**Rückschaltung 4-3 leicht verzögert und am Schaltende hart (nur
bei heißem Getriebe)**

P27.35-0207-15

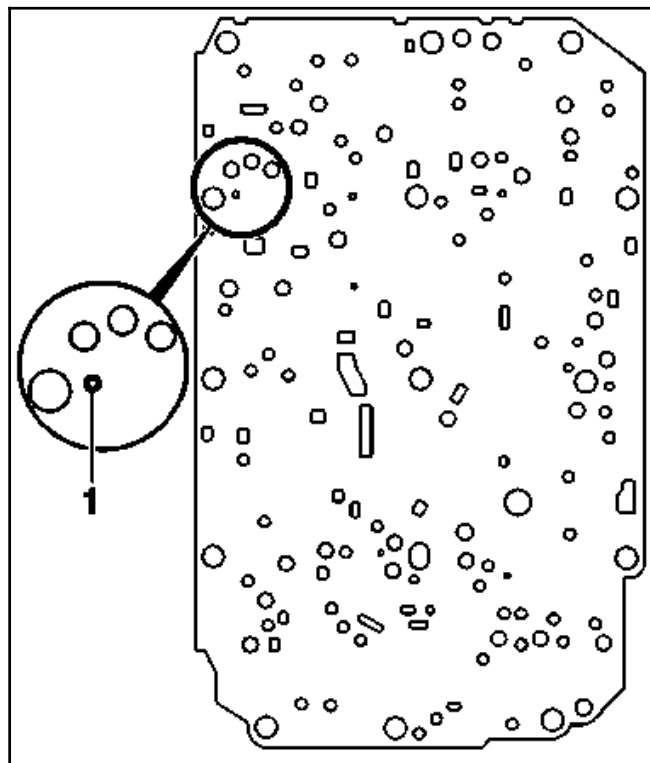
Ursache/Abhilfe:

1. der Laufzeitdrossel K2 (1)
aufbohren:

M104/119 E42 1,1 mm

M119 E50 1,3 mm

M120 (4,8 bar Moduliedruck) 1,3 mm

M603.96 1,0 mm
